2023-0399: Geilenkirchen, Gillesweg 1, Realschule

Hier: Brandschutztechnische Bewertung

## **Fachtechnische Stellungnahme Brandschutz**

zur brandschutztechnischen Zustands-Bewertung der städtischen Realschule in Geilenkirchen am Gillesweg 1.

Abb. 1 Planausschnitt Untergeschoss (Brandschutzkonzept vom 02.11.22)

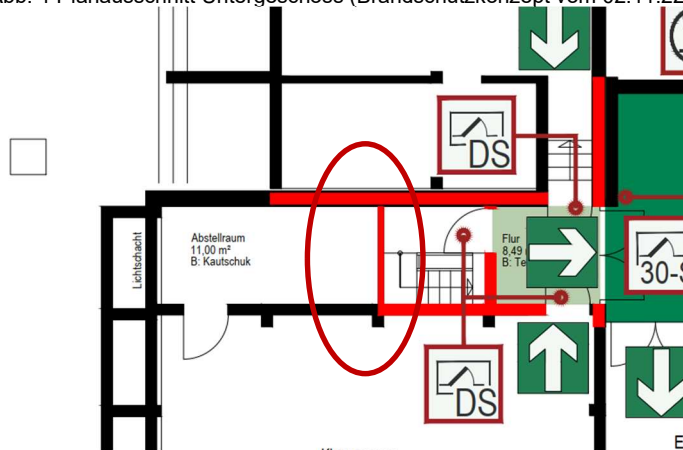
Im Zuge der brandschutztechnischen Zustands-Bewertung wurden Öffnungen und Leitungsdurchführungen innerhalb von raumabschließenden Bauteilen festgestellt. Diese sind entsprechend der M-LAR in der Feuerwiderstandsfähigkeit der durchdrungenen Bauteile zu verschließen und mit den passenden Schottsystemen zu versehen.

Abb. 2 Planausschnitt Untergeschoss (Brandschutzkonzept vom 02.11.22)

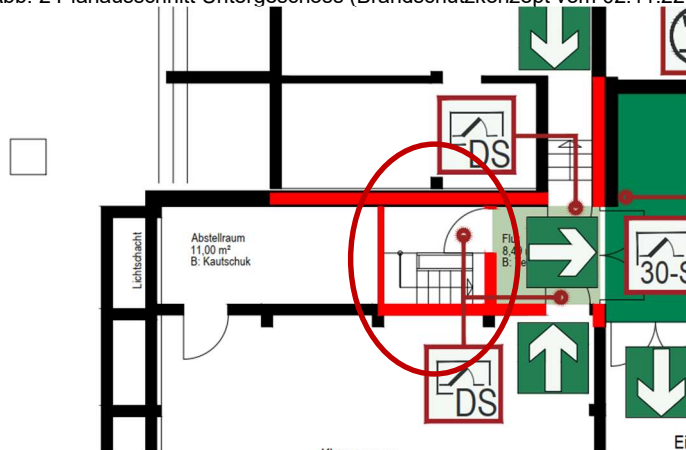
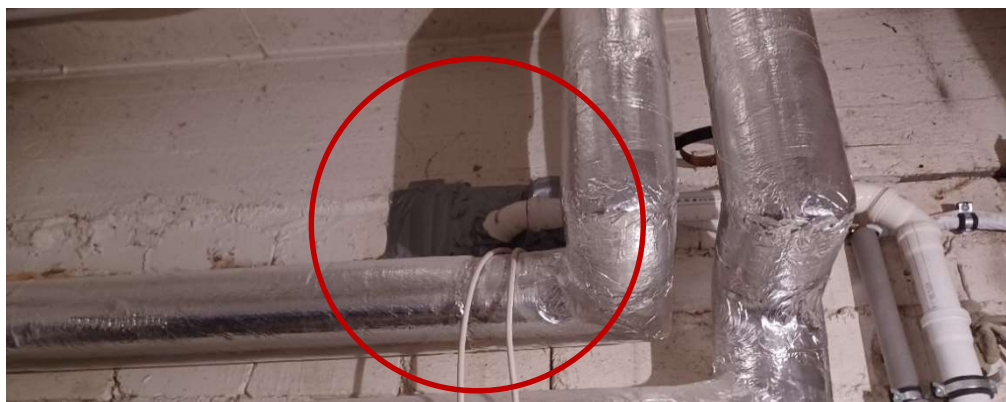
Im Zuge der brandschutztechnischen Zustands-Bewertung wurden Öffnungen und Leitungsdurchführungen innerhalb von raumabschließenden Bauteilen festgestellt. Ein Zulassungs- und fachgerechter Verschluss der Leitungsdurchführung nach M-LAR ist in der Feuerwiderstandsfähigkeit der durchdrungenen Bauteile zu verschließen.

Abb. 3 Planausschnitt Untergeschoss (Brandschutzkonzept vom 02.11.22)

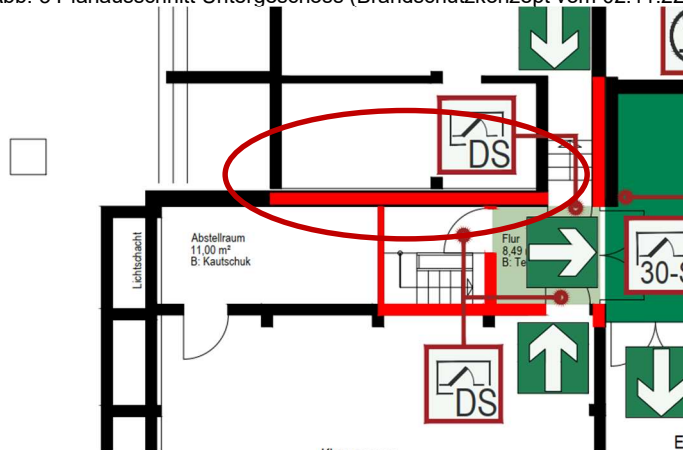
Im Zuge der brandschutztechnischen Zustands-Bewertung wurden Öffnungen und Leitungsdurchführungen innerhalb von raumabschließenden Bauteilen festgestellt. Diese sind entsprechend der M-LAR in der Feuerwiderstandsfähigkeit der durchdrungenen Bauteile zu verschließen

Leitungen sind entsprechen MLAR zu sichern und in Kabeltrassen oder durch Befestigungen zu führen.

Abb. 4 Planausschnitt Untergeschoss, Flur (Brandschutzkonzept vom 02.11.22)

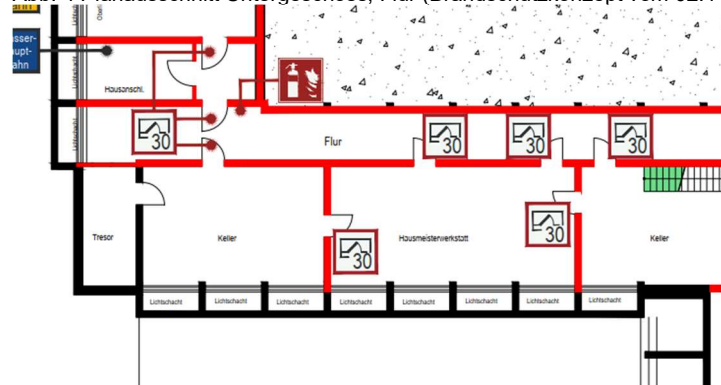
Flur: Leitungsdurchführungen durch raumabschließende Bauteile und der Restspalt sind fachgerecht entsprechend der M-LAR zu verschließen.

Abb. 5 Planausschnitt Untergeschoss, Flur (Brandschutzkonzept vom 02.11.22)

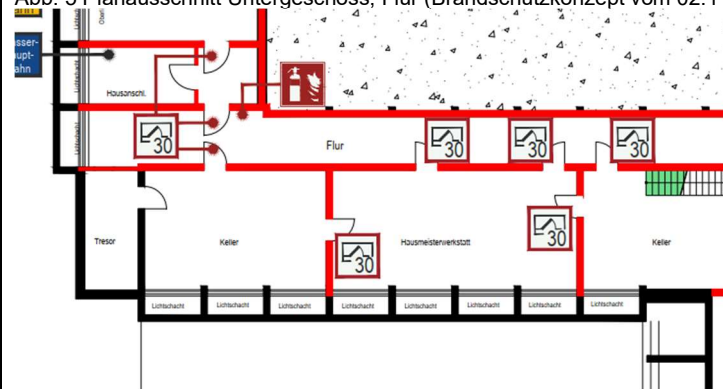
Hinweis Flur: Kabelführung zu dicht am Brandschutzabschluss.

Abb. 6 Planausschnitt Untergeschoss (Brandschutzkonzept vom 02.11.22)

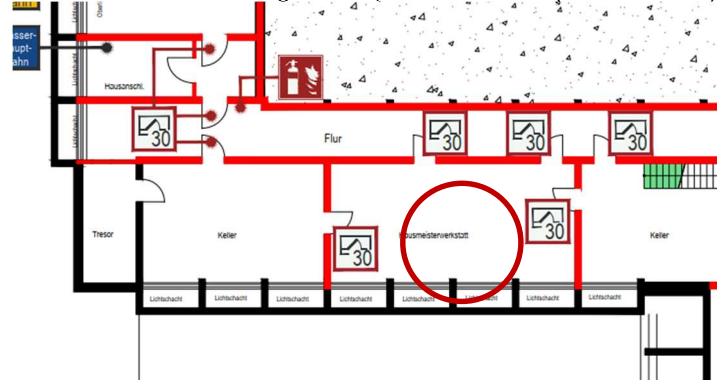
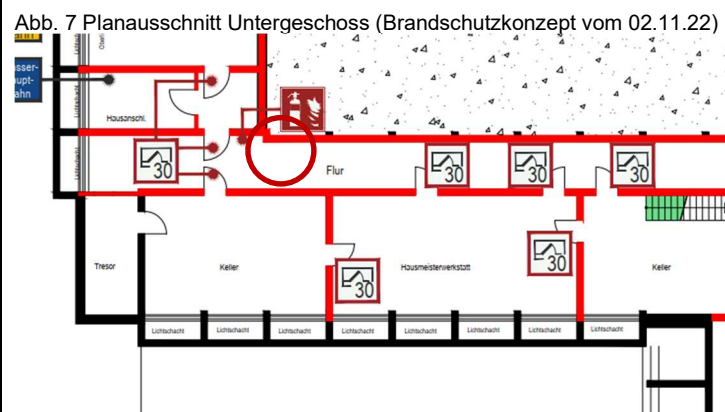
Leitungsdurchführungen durch raumabschließende Bauteile (Decke) und der Restspalt sind fachgerecht entsprechend der M-LAR zu verschließen. Innerhalb des Deckendurchbruchs sind brennbare Baustoffe (Polystyrol) zum Verschluss verwendet worden.

UG1-08

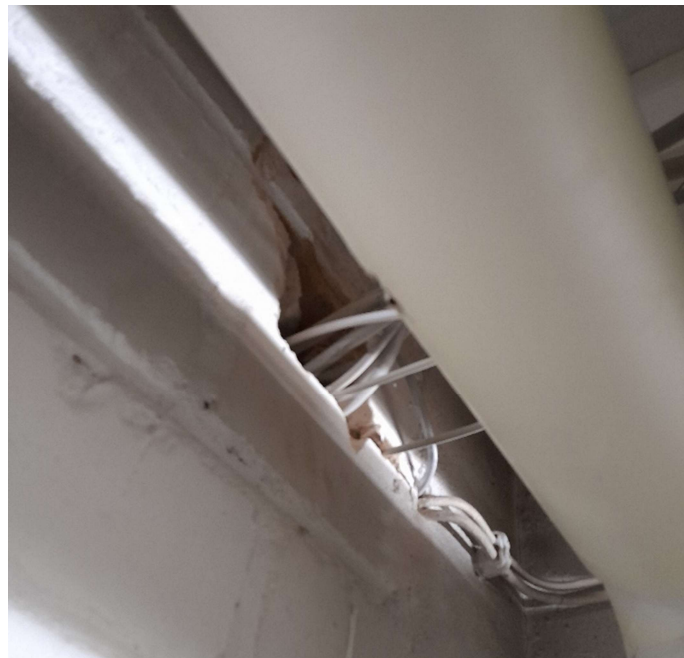
Leitungsdurchführungen durch raumabschließende Bauteile und der Restspalt sind fachgerecht entsprechend der M-LAR zu verschließen.

Abb. 8 Planausschnitt Untergeschoss (Brandschutzkonzept vom 02.11.22)

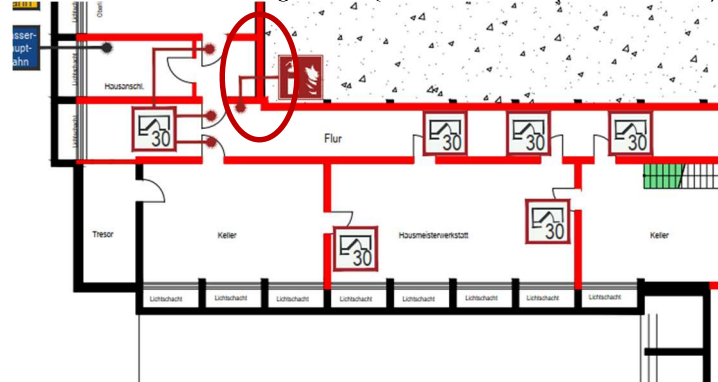
Innerhalb der Schottung in der feuerbeständigen Wand sind brennbare Baustoffe (Bauschaum) verwendet worden.

Abb. 9 Planausschnitt Untergeschoss (Brandschutzkonzept vom 02.11.22)

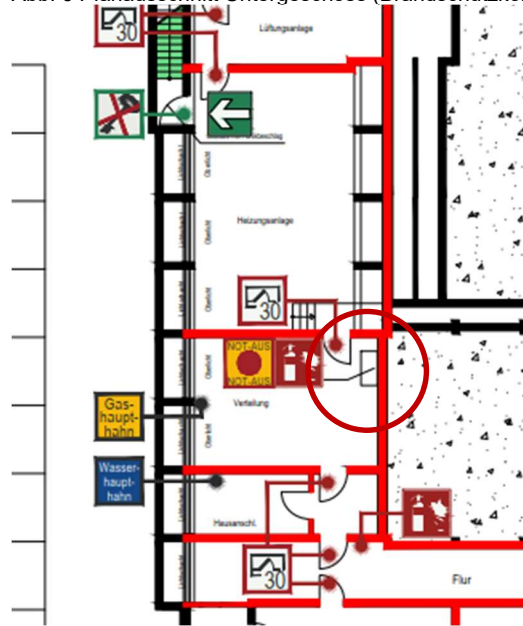
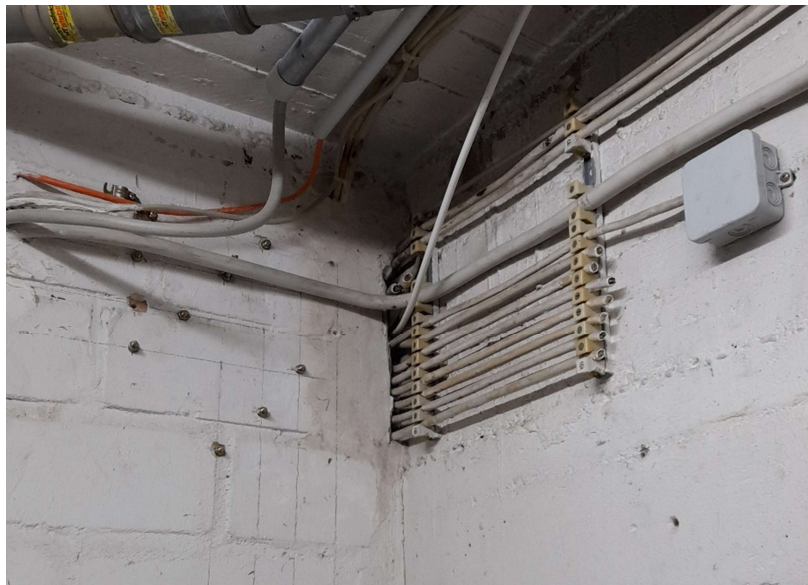
Stillgelegte Elektrodurchführungen sind zurückzubauen. Der Durchbruch ist fachgerecht in der Brandschutzqualität des Bauteils zu verschließen.

Abb. 10 Planausschnitt Untergeschoss (Brandschutzkonzept vom 02.11.22)

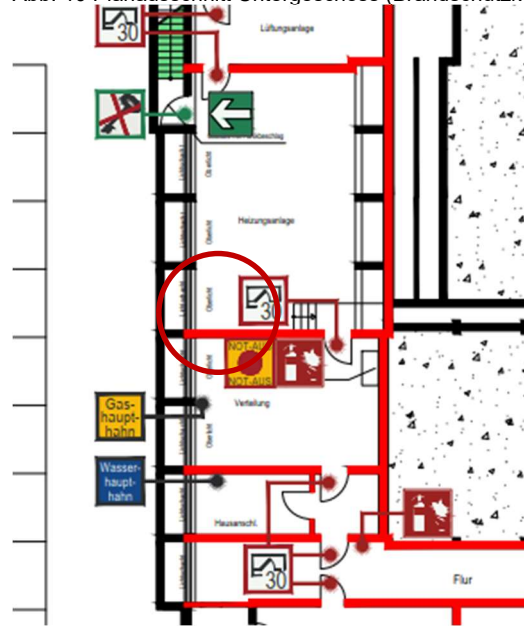
Leitungsdurchführungen durch raumabschließende Bauteile und der Restspalt sind fachgerecht mit einem entsprechenden Schottsystem oder nach den Erleichterungen der M-LAR zu verschließen.

Abb. 11 Planausschnitt Untergeschoss (Brandschutzkonzept vom 02.11.22)

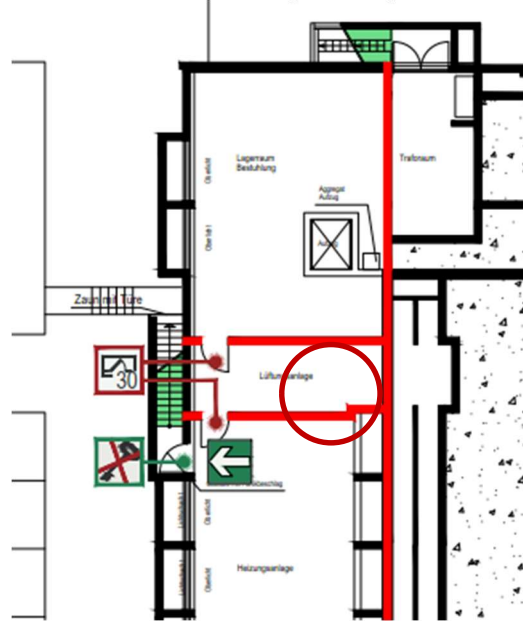
Leitungsdurchführungen durch raumabschließende Bauteile und der Restspalt sind fachgerecht mit einem entsprechenden Schottsystem oder nach den Erleichterungen der M-LAR zu verschließen. Die Mindestabstände zu anderen Durchführungen sind entsprechend der jeweiligen Verwendbarkeits- oder Anwendbarkeitsnachweisen einzuhalten.

Abb. 12 Planausschnitt Untergeschoss (Brandschutzkonzept vom 02.11.22)

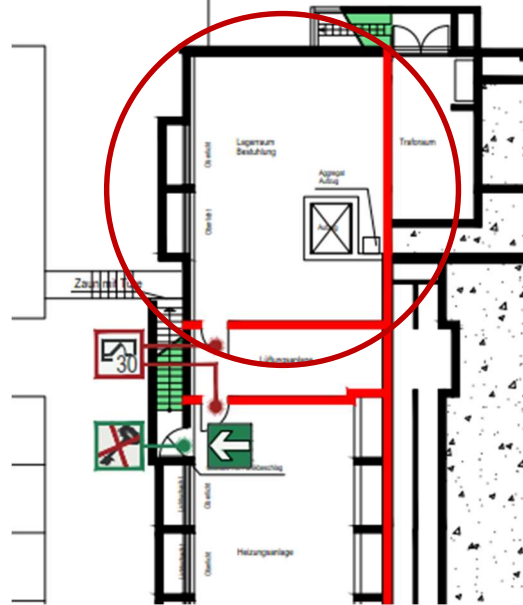
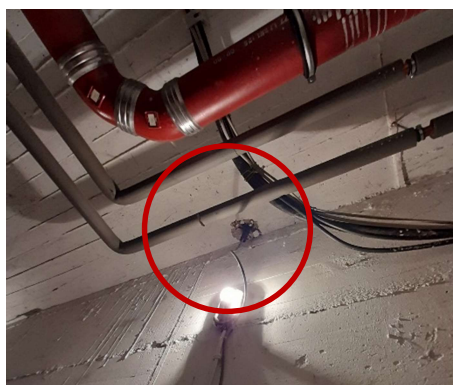
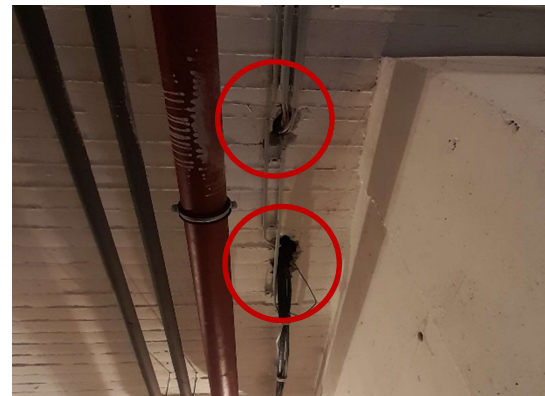
Leitungsdurchführungen durch raumabschließende Bauteile und der Restspalt sind fachgerecht entsprechend der M-LAR zu verschließen.

Abb. 13 Planausschnitt Untergeschoss (Brandschutzkonzept vom 02.11.22)

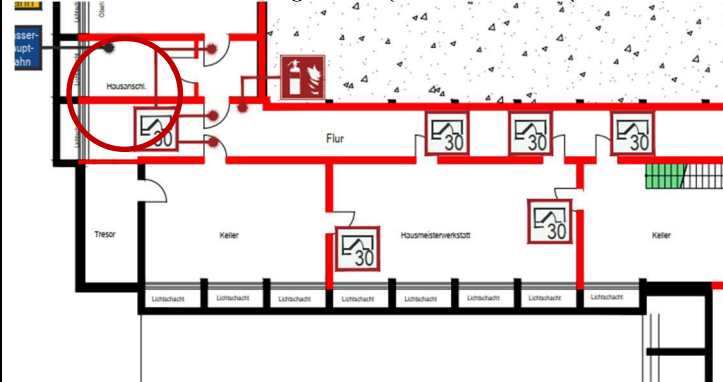
Leitungsdurchführungen durch raumabschließende Bauteile und der Restspalt sind fachgerecht entsprechend der M-LAR zu verschließen.

Abb. 14 Planausschnitt Untergeschoss (Brandschutzkonzept vom 02.11.22)

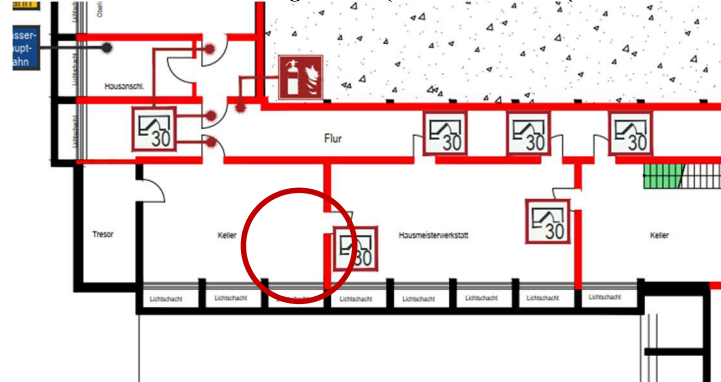
Leitungsdurchführungen durch raumabschließende Bauteile und der Restspalt sind fachgerecht entsprechend der M-LAR zu verschließen.

Abb. 15 Planausschnitt Untergeschoss (Brandschutzkonzept vom 02.11.22)

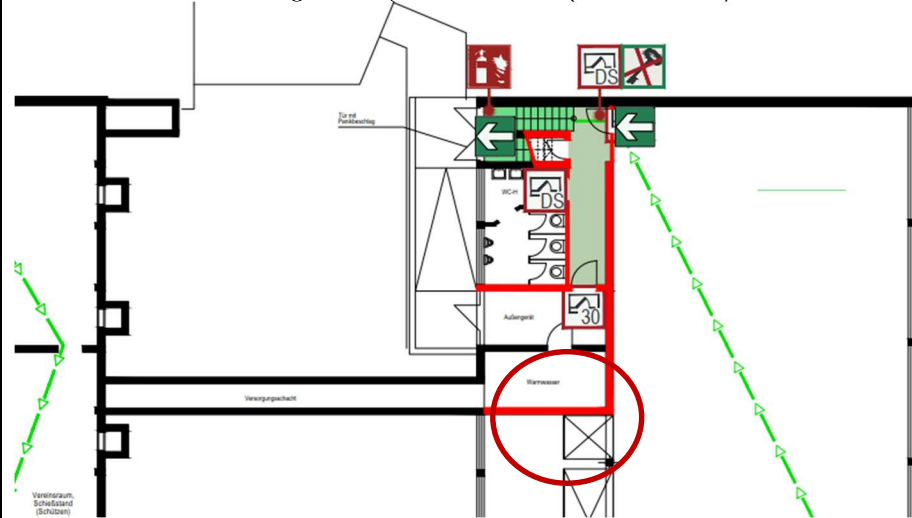
Die Leitungsdurchführungen durch raumabschließende Bauteile und der Restspalt sind fachgerecht entsprechend der M-LAR zu verschließen

Abb. 16 Planausschnitt Erdgeschoss (Brandschutzkonzept vom 02.11.22)

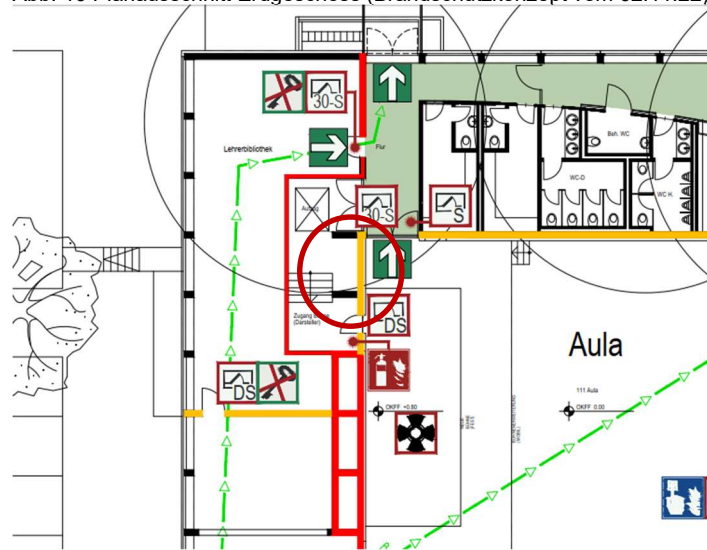
Leitungsdurchführungen durch raumabschließende Bauteile und der Restspalt sind fachgerecht entsprechend der M-LAR zu verschließen.

Abb. 17 Planausschnitt Erdgeschoss (Brandschutzkonzept vom 02.11.22)

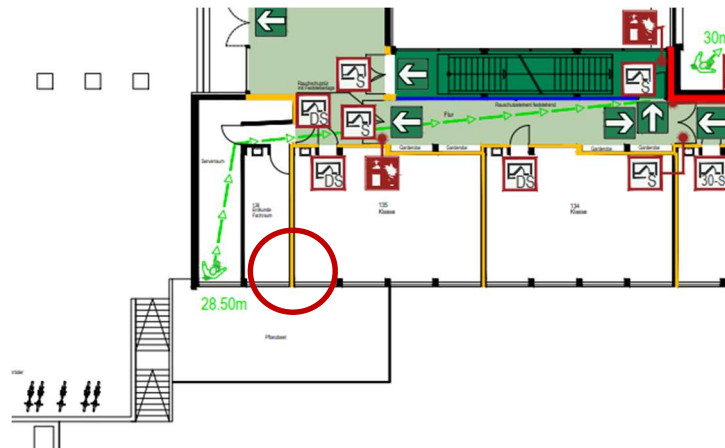
Hinweis: vor dem 01.01.2019 erstellte Leitungsdurchführungen durch feuerhemmende raumabschließende Bauteile mussten nicht geschottet werden. Die Kempen Krause Ingenieure GmbH empfiehlt diese nachträglich entsprechend der aktuell gültigen M-LAR zu verschließen.

Abb. 18 Planausschnitt Erdgeschoss (Brandschutzkonzept vom 02.11.22)

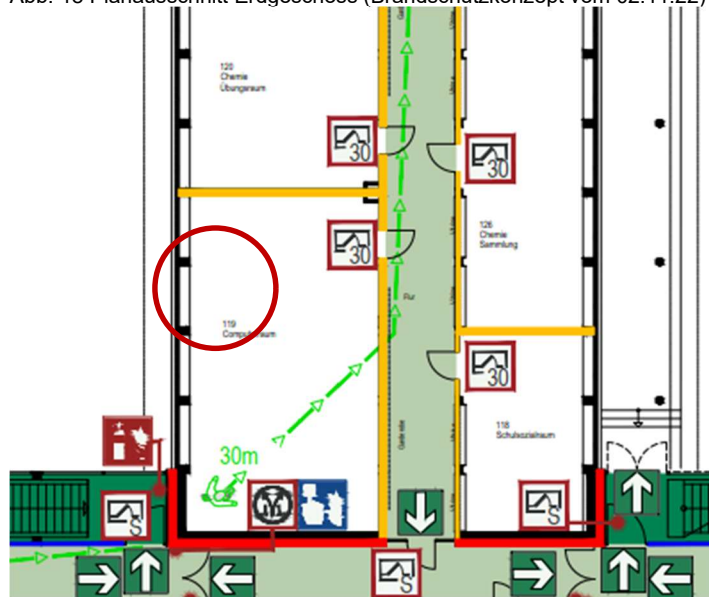
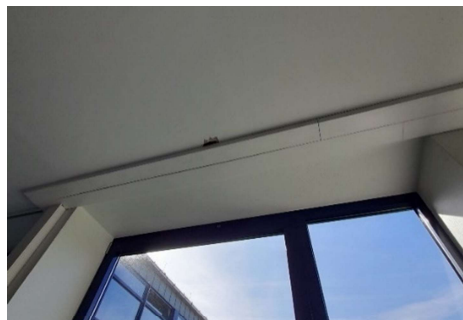
Hinweis: vor dem 01.01.2019 erstellte Leitungsdurchführungen durch feuerhemmende raumabschließende Bauteile mussten nicht geschottet werden. Die Kempen Krause Ingenieure GmbH empfiehlt diese nachträglich entsprechend der aktuell gültigen M-LAR zu verschließen.

Abb. 20 Planausschnitt Erdgeschoss Neubau (Brandschutzkonzept vom 02.11.22)

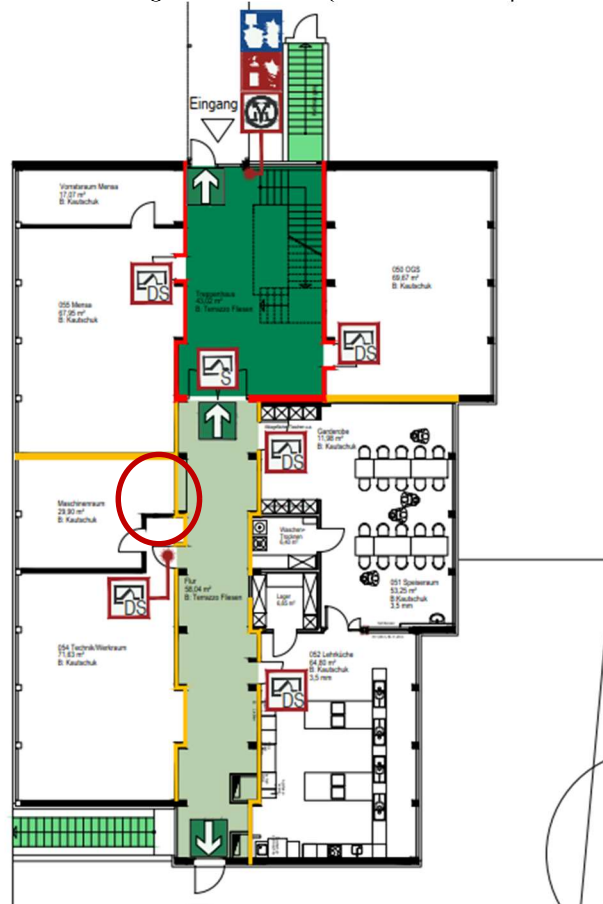
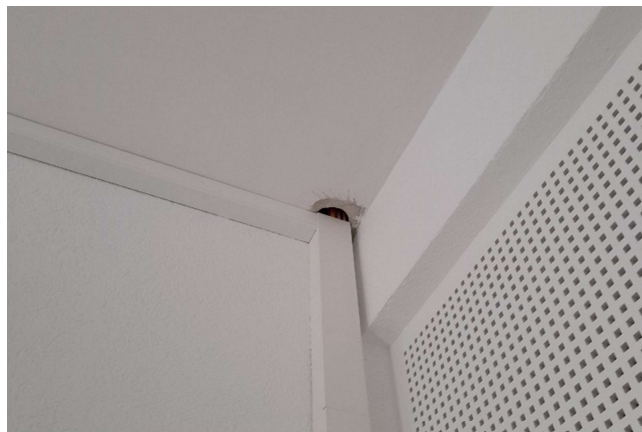
Leitungsdurchführungen durch raumabschließende Bauteile (Decke) und der Restspalt sind fachgerecht entsprechend der M-LAR zu verschließen.

Abb. 21 Planausschnitt Untergeschoss Neubau (Brandschutzkonzept vom 02.11.22)

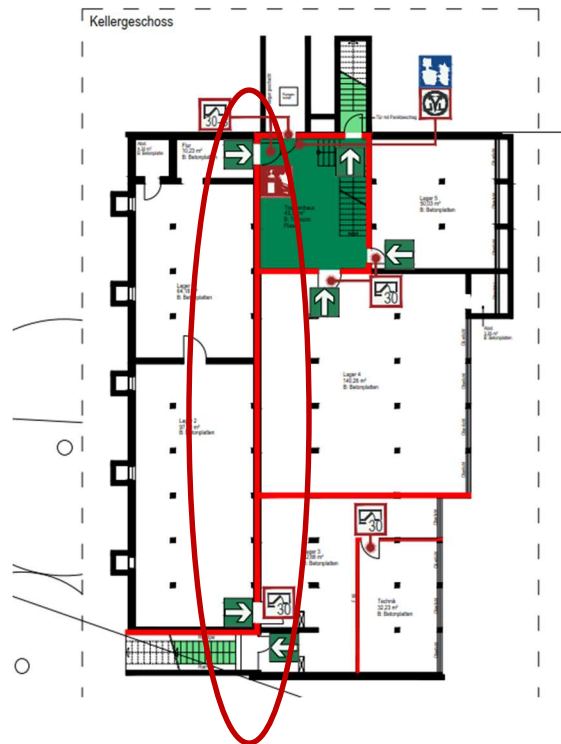
Leitungsdurchführungen durch raumabschließende Bauteile und der Restspalt sind fachgerecht mit einem entsprechenden Schottsystem oder nach den Erleichterungen der M-LAR zu verschließen.

Abb. 22 Planausschnitt Untergeschoss (Brandschutzkonzept vom 02.11.22)

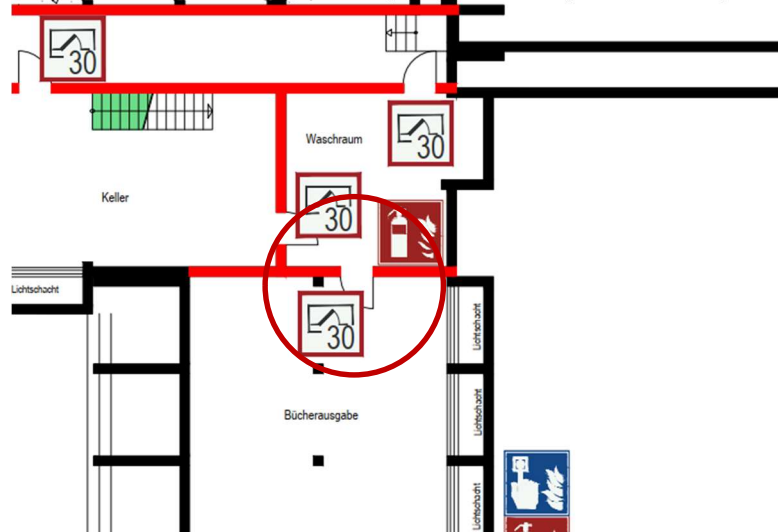
Der im Brandschutzkonzept feuerhemmend beschriebene Abschluss weist mechanische Beschädigungen auf. (Loch in der Stahlverkleidung) Die Brandschutzwirkung des Feuerschutzabschlusses ist nur sichergestellt, wenn dieser stets in ordnungsgemäßen Zustand gehalten wird.

Ebenso die augenscheinlich nachträglich angebrachten Drücker mit Rundrosette (DIN18273, DIN 18275), das Schloss und der Schließzylinder (DIN 18250) müssen auf seine Zulassung in einem Feuerschutzabschluss überprüft werden.

Abb. 23 Planausschnitt Untergeschoss (Brandschutzkonzept vom 02.11.22)

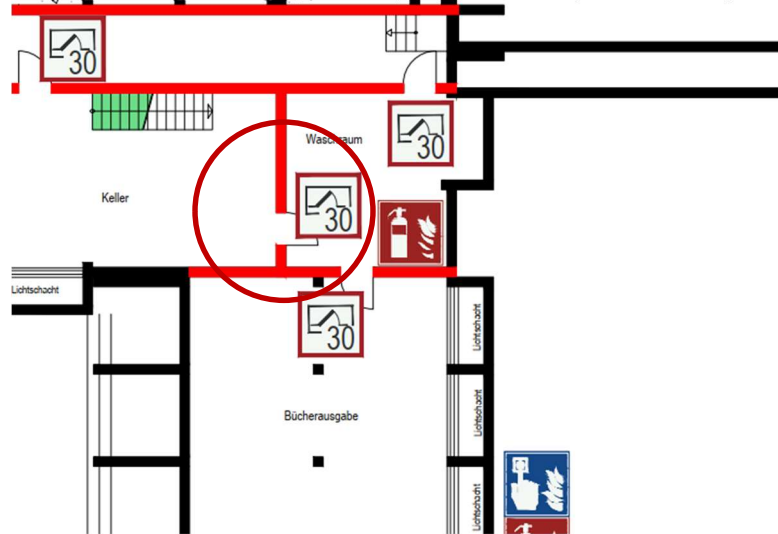
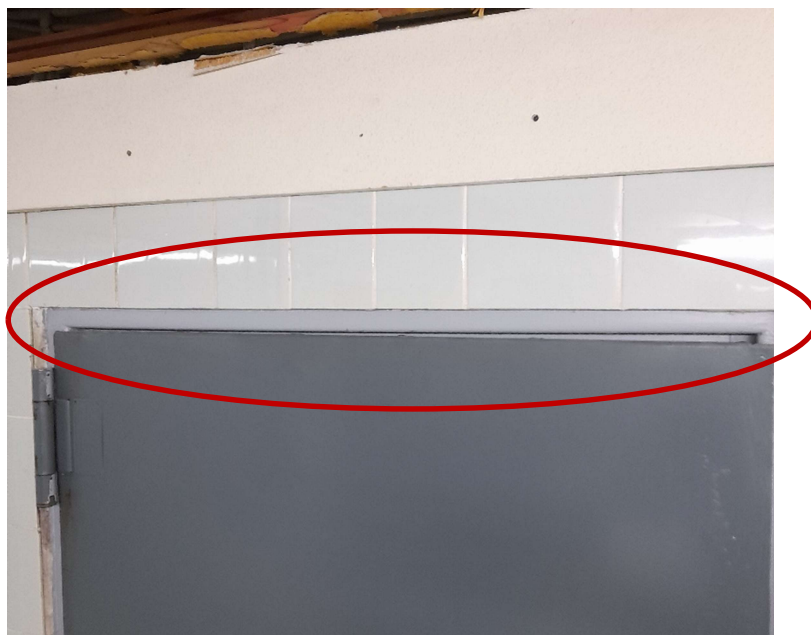
Die Türanlage weist nicht die Anforderungen an die Rauchdichtigkeit bzw. die Dichtschließung auf.
